東海再処理施設の廃止措置計画変更認可申請対応等について

令和4年2月24日
再処理廃止措置技術開発センター

工程洗浄に係る再処理施設廃止措置計画変更申請の一部補正について

核燃料サイクル工学研究所 再処理施設 廃止措置計画変更認可申請書

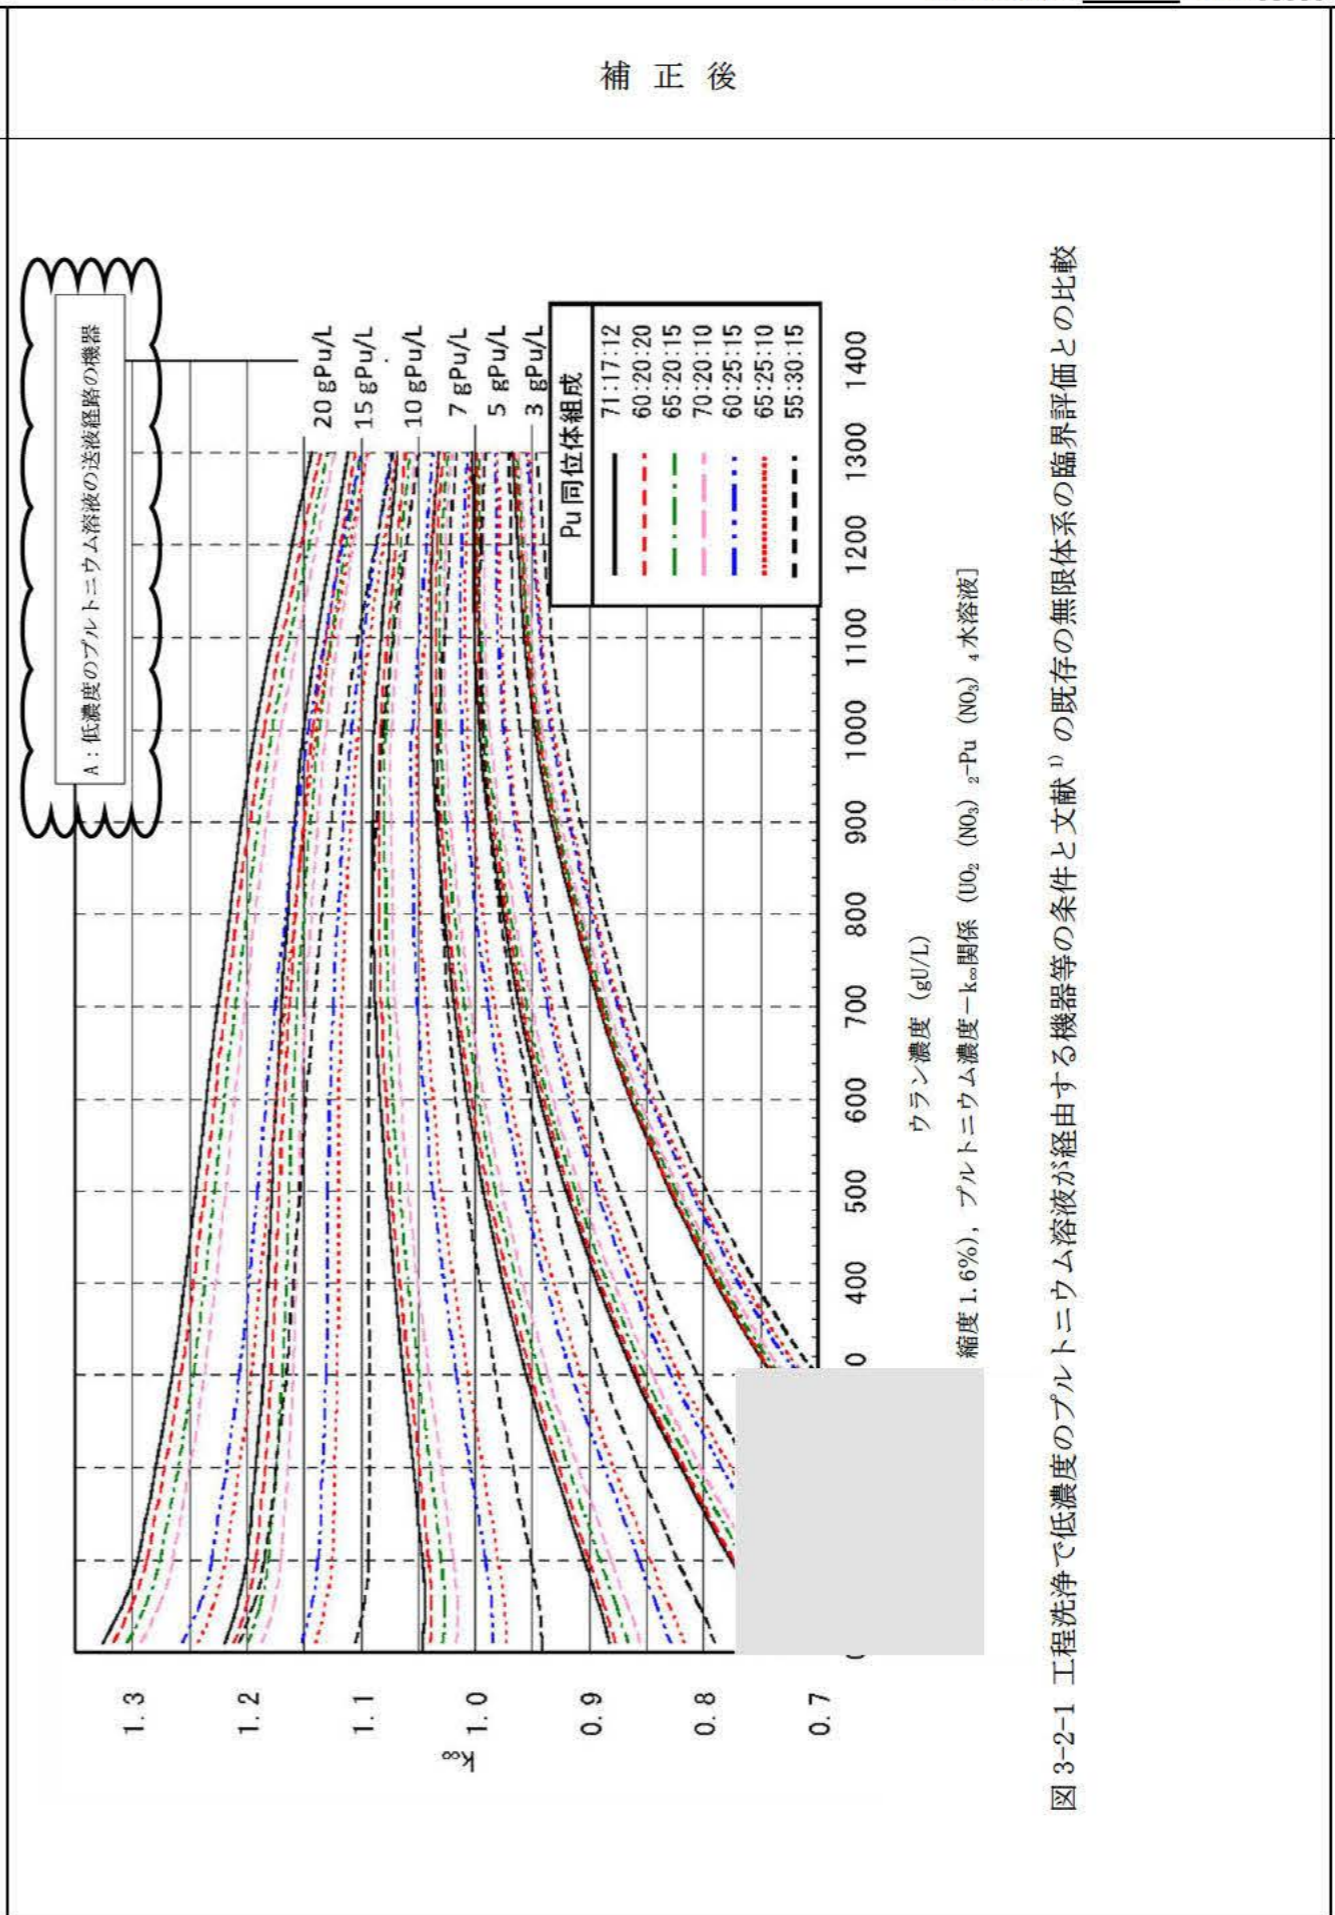
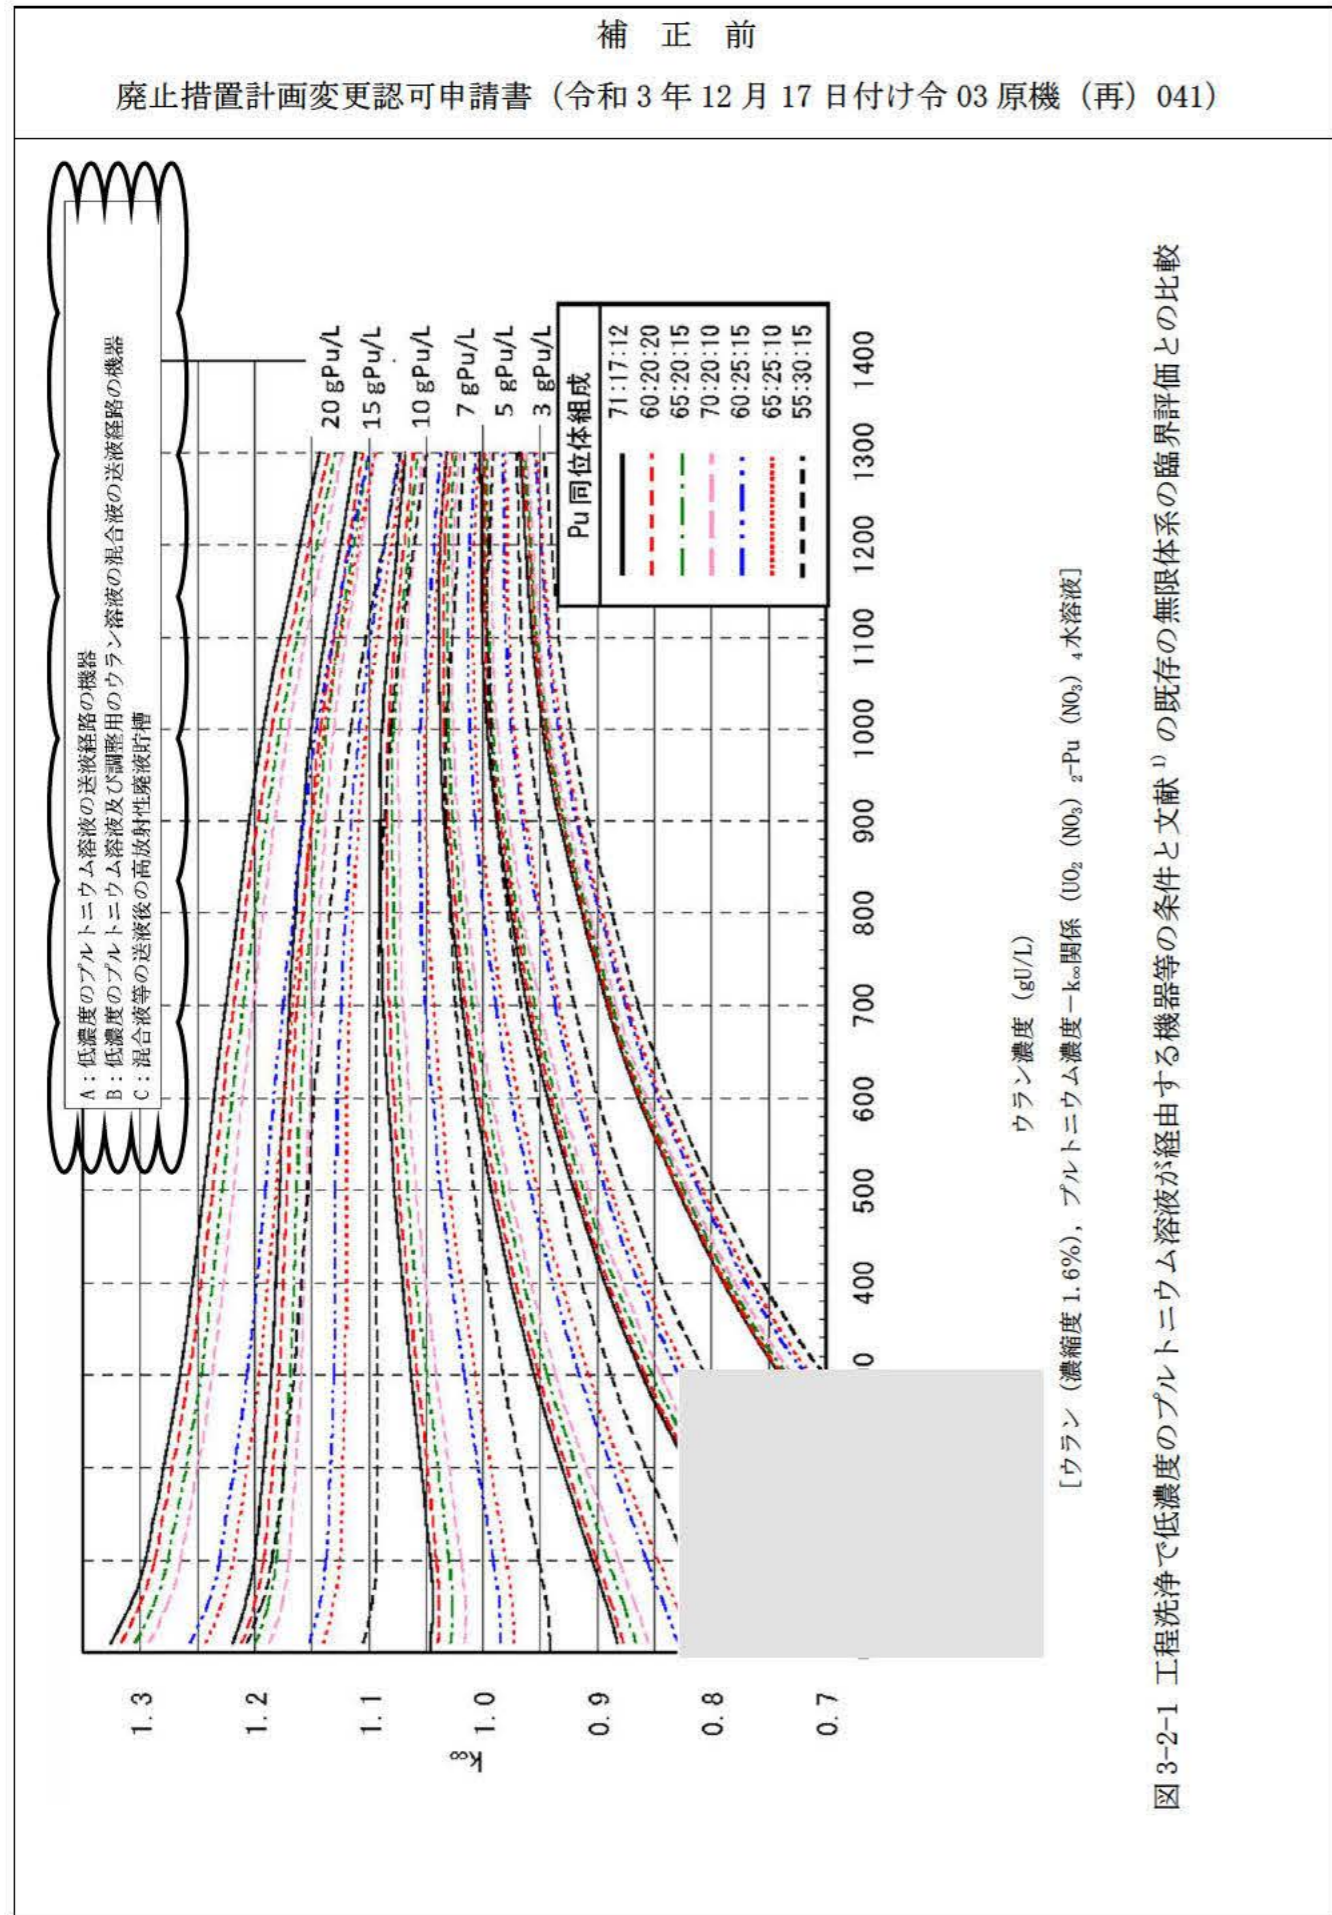
補 正 前 廃止措置計画変更認可申請書 (令和3年12月17日付け令03原機(再)041)	補 正 後	補正理由
<p>添十別紙1 回収可能核燃料物質の取出し方法</p> <p>1. 概要 (省略)</p> <p>2. 工程洗浄の方針 (省略)</p> <p>3. 回収可能核燃料物質の場所及び量について (省略)</p> <p>4. 回収可能核燃料物質の詳細な取出し方法</p> <p>(1) せん断粉末 (省略)</p> <p>(2) 低濃度のプルトニウム溶液 プルトニウム製品貯槽(267V10~V16)の低濃度のプルトニウム溶液は、プルトニウム溶液受槽(276V20)へ送液し、計量する。また、希釈槽(266V13)の低濃度のプルトニウム溶液は、中間貯槽(266V12)を経由し、プルトニウム溶液受槽(276V20)へ送液し、計量する(参考図-2-1参照)。 低濃度のプルトニウム溶液と混合するウラン溶液^{*1}は、一時貯槽(263V51~V58)のウラン溶液のうち一部を、希釈槽(263V18)、貯槽(201V77)、ウラン調整槽(201V70)及び受流槽(201V75)を経由して中間貯槽(276V12-V15)へ送液する。また、希釈槽(263V18)から中間貯槽(276V12-V15)までの送液経路上の送液残液を純水により押し出し洗浄を行い、低濃度のプルトニウム溶液の混合に用いる(参考図-2-2及び2-3参照)。 中間貯槽(276V12-V15)では、ウラン溶液を保持した状態で、プルトニウム溶液受槽(276V20)の低濃度のプルトニウム溶液を受け入れ、低濃度のプルトニウム溶液とウラン溶液を混合する。低濃度のプルトニウム溶液とウラン溶液の混合では、プルトニウム濃度に対するウラン濃度の比が70以上^{*2}となるように調整し、分析による確認を行う。 低濃度のプルトニウム溶液及びウラン溶液の混合液(以下「混合液」という。)は、中間貯槽(276V12-V15)から受槽(276V10)へ送液し、希釈剤洗浄器(252R10)、高放射性廃液中間貯槽(252V14)を経由して高放射性廃液蒸発缶(271E20)へ送液する。高放射性廃液蒸発缶(271E20)では、蒸発濃縮を行わずに、混合液を計量し、高放射性廃液貯蔵場(HAW)の中間貯槽(272V37又はV38)を経由して高放射性廃液貯槽(272V31~V35)へ送液し、貯蔵する(参考図-2-4及び2-5参照)。</p>	<p>添十別紙1 回収可能核燃料物質の取出し方法</p> <p>1. 概要 (変更なし)</p> <p>2. 工程洗浄の方針 (変更なし)</p> <p>3. 回収可能核燃料物質の場所及び量について (変更なし)</p> <p>4. 回収可能核燃料物質の詳細な取出し方法</p> <p>(1) せん断粉末 (変更なし)</p> <p>(2) 低濃度のプルトニウム溶液 プルトニウム製品貯槽(267V10~V16)の低濃度のプルトニウム溶液は、プルトニウム溶液受槽(276V20)へ送液し、計量する。また、希釈槽(266V13)の低濃度のプルトニウム溶液は、中間貯槽(266V12)を経由し、プルトニウム溶液受槽(276V20)へ送液し、計量する(参考図-2-1参照)。 低濃度のプルトニウム溶液と混合するウラン溶液^{*1}は、一時貯槽(263V51~V58)のウラン溶液のうち一部を、希釈槽(263V18)、貯槽(201V77)、ウラン調整槽(201V70)及び受流槽(201V75)を経由して中間貯槽(276V12-V15)へ送液する。また、希釈槽(263V18)から中間貯槽(276V12-V15)までの送液経路上の送液残液を純水により押し出し洗浄を行い、低濃度のプルトニウム溶液の混合に用いる(参考図-2-2及び2-3参照)。 中間貯槽(276V12-V15)では、ウラン溶液を保持した状態で、プルトニウム溶液受槽(276V20)の低濃度のプルトニウム溶液を受け入れ、低濃度のプルトニウム溶液とウラン溶液を混合する。低濃度のプルトニウム溶液とウラン溶液の混合では、プルトニウム濃度に対するウラン濃度の比が70以上^{*2}となるように調整し、分析による確認を行う。 低濃度のプルトニウム溶液及びウラン溶液の混合液(以下「混合液」という。)は、中間貯槽(276V12-V15)から受槽(276V10)へ送液し、希釈剤洗浄器(252R10)、高放射性廃液中間貯槽(252V14)を経由して高放射性廃液蒸発缶(271E20)へ送液する。高放射性廃液蒸発缶(271E20)では、蒸発濃縮を行わずに、混合液を計量し、高放射性廃液貯蔵場(HAW)の中間貯槽(272V37又はV38)を経由して高放射性廃液貯槽(272V31~V35)へ送液し、貯蔵する(参考図-2-4及び2-5参照)。</p>

補正前 廃止措置計画変更認可申請書 (令和3年12月17日付け令03原機(再)041)	補正後	補正理由
<p>混合液を送液した後、プルトニウム製品貯槽 (267V10~V16)、希釈槽 (266V13) 並びにその循環系統にあるプルトニウム溶液蒸発缶 (266E20)、中間貯槽 (266V12)、プルトニウム濃縮液受槽 (266V23) 及び循環槽 (266V24) の押し出し洗浄を行う。押し出し洗浄は各貯槽に硝酸を供給して行い、押し出し洗浄液はプルトニウム溶液受槽 (276V20) から混合液と同じ経路を用いて高放射性廃液貯蔵場 (HAW) の高放射性廃液貯槽 (272V31~V35) へ送液する。洗浄効果は、各貯槽の核燃料物質濃度を分析して確認する (参考図-2-6~2-9 参照)。</p> <p>なお、押し出し洗浄液が通過するプルトニウム溶液蒸発缶 (266E20) では、加熱濃縮は行わない。</p> <p>※1 低濃度のプルトニウム溶液の送液では、スチームジェットでの送液による溶液温度の上昇及び酸濃度の低下によるプルトニウムポリマー (沈殿物) の発生を防止するため、ウラン溶液と混合し送液を行う。</p> <p>※2 再処理施設での直近のキャンペーン (2007年2月~5月) で処理した新型転換炉原型使用済燃料の中で、調整槽 (251V10) の分析値から求めたウラン/プルトニウム比の最小値 (約59) から、<u>ウラン/プルトニウム比を70として設定</u></p> <p>(3) ウラン溶液 (ウラン粉末を含む。) (省略)</p> <p>(4) その他の核燃料物質 (工程内の洗浄液等) (省略)</p> <p>図-1 (省略)</p> <p>表-1 (省略)</p> <p>参考図 (省略)</p>	<p>混合液を送液した後、プルトニウム製品貯槽 (267V10~V16)、希釈槽 (266V13) 並びにその循環系統にあるプルトニウム溶液蒸発缶 (266E20)、中間貯槽 (266V12)、プルトニウム濃縮液受槽 (266V23) 及び循環槽 (266V24) の押し出し洗浄を行う。押し出し洗浄は各貯槽に硝酸を供給して行い、押し出し洗浄液はプルトニウム溶液受槽 (276V20) から混合液と同じ経路を用いて高放射性廃液貯蔵場 (HAW) の高放射性廃液貯槽 (272V31~V35) へ送液する。洗浄効果は、各貯槽の核燃料物質濃度を分析して確認する (参考図-2-6~2-9 参照)。</p> <p>なお、押し出し洗浄液が通過するプルトニウム溶液蒸発缶 (266E20) では、加熱濃縮は行わない。</p> <p>※1 低濃度のプルトニウム溶液の送液では、スチームジェットでの送液による溶液温度の上昇及び酸濃度の低下によるプルトニウムポリマー (沈殿物) の発生を防止するため、ウラン溶液と混合し送液を行う。</p> <p>※2 再処理施設での直近のキャンペーン (2007年2月~5月) で処理した新型転換炉原型使用済燃料の中で、調整槽 (251V10) の分析値から求めたウラン/プルトニウム比の最小値 (約59) から、<u>ウラン/プルトニウム比の制限値を60と定める。また、制限値を下回らないようウラン/プルトニウム比の管理値を70と定め、再処理施設保安規定にて管理する。</u></p> <p>(3) ウラン溶液 (ウラン粉末を含む。) (変更なし)</p> <p>(4) その他の核燃料物質 (工程内の洗浄液等) (変更なし)</p> <p>図-1 (変更なし)</p> <p>表-1 (変更なし)</p> <p>参考図 (変更なし)</p>	<p>語句の統一 ウラン/プルトニウム比の制限値 (60) 及び管理値 (70) の明確化</p>

<p>補正前</p> <p>廃止措置計画変更認可申請書 (令和3年12月17日付け令03原機(再)041)</p>	<p>補正後</p>	<p>補正理由</p>
<p>その結果、低濃度のプルトニウム溶液の送液経路の機器及びそれらを送液する高放射性廃液貯槽 (272V31~V35) は無限実効増倍率 (k_{∞}) が 0.75 未満となり、臨界安全上の問題はない (別紙 5-1-1「低濃度のプルトニウム溶液の取出しに係る臨界安全性」参照)。</p> <p>なお、プルトニウム溶液は蒸気を用いた送液装置 (スチームジェット) による送液時に酸濃度低下及び温度上昇に伴いプルトニウムポリマー (沈殿物) が生成する可能性があるものの、ウランを混合することでプルトニウムポリマー生成が抑制されるため、臨界安全上の問題はない (別紙 5-1-2「低濃度のプルトニウム溶液をスチームジェットで送液した場合のプルトニウムポリマー生成について」参照)。</p> <p>(3) ウラン溶液 (低濃度のプルトニウム溶液と混合するものを除く。) 及びその他の核燃料物質 (工程内の洗浄液等) を取り扱う機器</p> <p>分離精製工場 (MP) 及びウラン脱硝施設 (DN) のウラン溶液は、通常の運転操作と同じ送液経路で取出しを行う。これら送液経路の機器は、臨界管理 (形状、濃度又は質量) されていることから、臨界安全上の問題はない。プルトニウム転換技術開発施設 (PCDF) のウラン溶液 () については、<u>ウランの最小臨界質量 58 kgU (均質系 UO_2-H_2O, 濃縮度 4%) 未満であり、手持ち運搬による臨界安全上の問題はない。</u></p> <p>その他の核燃料物質 (工程内の洗浄液等) は、通常の運転時の送液経路で、せん断粉末の溶解液のウラン濃度等より低い濃度で取出しを行うことから臨界安全上の問題はない。</p> <p>3. 工程洗浄に伴い要領書等の見直し等が必要な操作</p> <p>再処理施設は、<u>アスファルト事故後の安全性確認作業²⁾で、各工程の事故の発生防止策に対して妥当性を確認するとともに、必要に応じて運転要領書の改訂及び設備を改善している。</u></p> <p>工程洗浄は再処理運転時の操作を踏襲するものの、<u>せん断粉末及び低濃度のプルトニウム溶液の取出し時に一部で通常とは異なる送液経路があり、それらに対して運転要領書及び操作手順書の有無を確認した。運転要領書及び操作手順書の改訂等が必要な操作について以下に示す。</u></p> <p>(1) せん断粉末の濃縮ウラン溶解槽 (242R12) への直接装荷</p>	<p>(271E20), 中間貯槽 (272V37 又は V38) 及び高放射性廃液貯槽 (272V31~V35) へのウラン及びプルトニウムの混合液の送液については、<u>既往の許認可 (形状又は質量管理) の範囲内又はウラン及びプルトニウムの混合液のウラン濃度 () が既往の許認可にある臨界濃度 (>340 gU/L, ウラン濃縮度 4%) より十分に低いことから、臨界安全上の問題はない。なお、それら機器については文献²⁾を参考に評価した無限増倍率 (k_{∞}) が 0.75 未満となることを確認している (別紙 5-1-1「低濃度のプルトニウム溶液の取出しに係る臨界安全性」参照)。</u></p> <p>なお、プルトニウム溶液は蒸気を用いた送液装置 (スチームジェット) による送液時に酸濃度低下及び温度上昇に伴いプルトニウムポリマー (沈殿物) が生成する可能性があるものの、ウランを混合することでプルトニウムポリマー生成が抑制されるため、臨界安全上の問題はない (別紙 5-1-2「低濃度のプルトニウム溶液をスチームジェットで送液した場合のプルトニウムポリマー生成について」参照)。</p> <p>(3) ウラン溶液 (低濃度のプルトニウム溶液と混合するものを除く。) 及びその他の核燃料物質 (工程内の洗浄液等) を取り扱う機器</p> <p>分離精製工場 (MP) 及びウラン脱硝施設 (DN) のウラン溶液は、通常の運転操作と同じ送液経路で取出しを行う。これら送液経路の機器は、臨界管理 (形状、濃度又は質量) されていることから、臨界安全上の問題はない。プルトニウム転換技術開発施設 (PCDF) のウラン溶液 () については、<u>専用の容器を用いて分離精製工場 (MP) に返送する。取り扱うウランの重量は最小推定臨界下限値 111 kgU¹⁾ ($UO_2(NO_3)_2$ 水溶液, ウラン濃縮度 4%) 未満であり臨界安全上の問題はない。</u></p> <p>その他の核燃料物質 (工程内の洗浄液等) は、通常の運転時の送液経路で、せん断粉末の溶解液のウラン濃度等より低い濃度で取出しを行うことから臨界安全上の問題はない。</p> <p>3. 工程洗浄特有の操作の安全性</p> <p>再処理施設は、<u>アスファルト事故後の安全性確認作業³⁾により、再処理運転時の操作の安全性及び各工程の事故の発生防止策に対する妥当性を確認している。工程洗浄においては再処理運転時の操作を踏襲するものの、一部の機器において工程洗浄特有の操作を行う必要があるため、それらの操作の詳細及び安全性について以下に示す。</u></p> <p>(1) せん断粉末の濃縮ウラン溶解槽 (242R12) への直接装荷</p>	<p>安全性に関する記載の明確化 引用文献の見直し</p> <p>安全性に関する記載の明確化</p>

補正前 廃止措置計画変更認可申請書 (令和3年12月17日付け令03原機(再)041)	補正後	補正理由
<p>トニウムポリマーの生成を抑制するとされている。Toth ら²⁾³⁾によるとウラン/プルトニウム比が10 (プルトニウム濃度約12 g/L, 酸濃度0.092~0.26 mol/L) の場合, プルトニウムポリマーの生成速度が約30%抑制され, ウラン/プルトニウム比が500の場合, プルトニウムポリマーは発生しないとしている。ただし, プルトニウムポリマー生成に関するウラン/プルトニウム比のしきい値については関連文献が少なく明確ではない。</p> <p>一方, 再処理施設ではプルトニウムの含有量が多い新型転換炉原型炉使用済燃料のウラン・プルトニウム混合酸化物燃料 (以下「ふげん MOX タイプ B 燃料」という。) を処理しているものの, 今までに問題となることはなかった。再処理施設での直近のキャンペーン (2007年2月~5月) で処理したふげん MOX タイプ B 燃料の中で, 調整槽 (251V10) の分析値から求めたウラン/プルトニウム比の最小値は約59であり, 濃縮ウラン溶解槽 (242R10~R12) で溶解した使用済燃料の溶解液は, SJ送液を2回行った後, 分析により計量しているが, 計量管理上問題となるようなプルトニウム量ロスはなかった。これは, プルトニウムポリマーの生成・沈降がなく, プルトニウムが溶液中に均一に存在していることを示している。</p> <p><u>以上のことから, プルトニウムポリマーが生成しないウラン/プルトニウム比は明確でないものの, 使用済燃料の溶解液と同等のウラン/プルトニウム比以下であれば, SJによる送液をしてもプルトニウムポリマーは発生しないと考えられる。</u></p> <p>4. まとめ</p> <p>工程洗浄で取り扱うプルトニウム溶液はプルトニウム濃度が低くプルトニウムポリマー生成の可能性は低いものの, プルトニウム溶液単体をSJで送液した場合, プルトニウムポリマーが生成する可能性を否定できない。</p> <p><u>よって, 工程内の一部のウラン溶液を低濃度のプルトニウム溶液と混合し, 使用済燃料の溶解液と同等のウラン/プルトニウム比 (70) 以上として送液することで, プルトニウムポリマーの生成を防止する。</u></p>	<p>トニウムポリマーの生成を抑制するとされている。Toth ら²⁾³⁾によるとウラン/プルトニウム比が10 (プルトニウム濃度約12 g/L, 酸濃度0.092~0.26 mol/L) の場合, プルトニウムポリマーの生成速度が約30%抑制され, ウラン/プルトニウム比が500の場合, プルトニウムポリマーは発生しないとしている。ただし, プルトニウムポリマー生成に関するウラン/プルトニウム比のしきい値については関連文献が少なく明確ではない。</p> <p>一方, 再処理施設ではプルトニウムの含有量が多い新型転換炉原型炉使用済燃料のウラン・プルトニウム混合酸化物燃料 (以下「ふげん MOX タイプ B 燃料」という。) を処理しているものの, 今までに問題となることはなかった。再処理施設での直近のキャンペーン (2007年2月~5月) で処理したふげん MOX タイプ B 燃料の中で, 調整槽 (251V10) の分析値から求めたウラン/プルトニウム比の最小値は約59であり, 濃縮ウラン溶解槽 (242R10~R12) で溶解した使用済燃料の溶解液は, SJ送液を2回行った後, 分析により計量しているが, 計量管理上問題となるようなプルトニウム量ロスはなかった。これは, プルトニウムポリマーの生成・沈殿がなく, プルトニウムが溶液中に均一に存在していることを示している。</p> <p><u>3.5 ウラン/プルトニウム比の管理方法</u></p> <p><u>ウラン/プルトニウム比は, 直近のキャンペーン (2007年2月~5月) で処理したふげん MOX タイプ B 燃料の溶解液の分析結果を踏まえ, ウラン/プルトニウム比の制限値を60と定める。また, 制限値を下回ることがないようにサンプリング誤差及び分析誤差を考慮し, ウラン/プルトニウム比の管理値を70と定め, 再処理施設保安規定にて管理する。なお, 念の為プルトニウムポリマーの生成が無いことを, SJによる送液の前後のウラン及びプルトニウム濃度の分析結果等により確認する。</u></p> <p>4. まとめ</p> <p>工程洗浄で取り扱うプルトニウム溶液はプルトニウム濃度が低くプルトニウムポリマー生成の可能性は低いものの, プルトニウム溶液単体をSJで送液した場合, プルトニウムポリマーが生成する可能性を否定できない。<u>そのため, 工程内の一部のウラン溶液を既往の許認可の範囲内となるように混合することでプルトニウムポリマーの生成を防止する。</u></p> <p><u>その際, ウラン/プルトニウム比60を制限値として定め, これを下回ることがないようにウラン/プルトニウム比70を管理値として定め, 再処理施設保安規定にて管理する。</u></p>	<p>表現の見直し</p> <p>ウラン/プルトニウム比の制限値, 管理値について記載</p> <p>ウラン/プルトニウム比の制限値, 管理値について記載</p>

当該操作に対し、ウラン/プルトニウム比に制限値 60 を定め、再処理施設保安規定で操作上の管理値としてウラン/プルトニウム比を 70 で管理することを追記する。なお、念の為プルトニウムポリマーの生成が無いことを、SJ による送液の前後のウラン及びプルトニウム濃度の分析結果等により確認する。
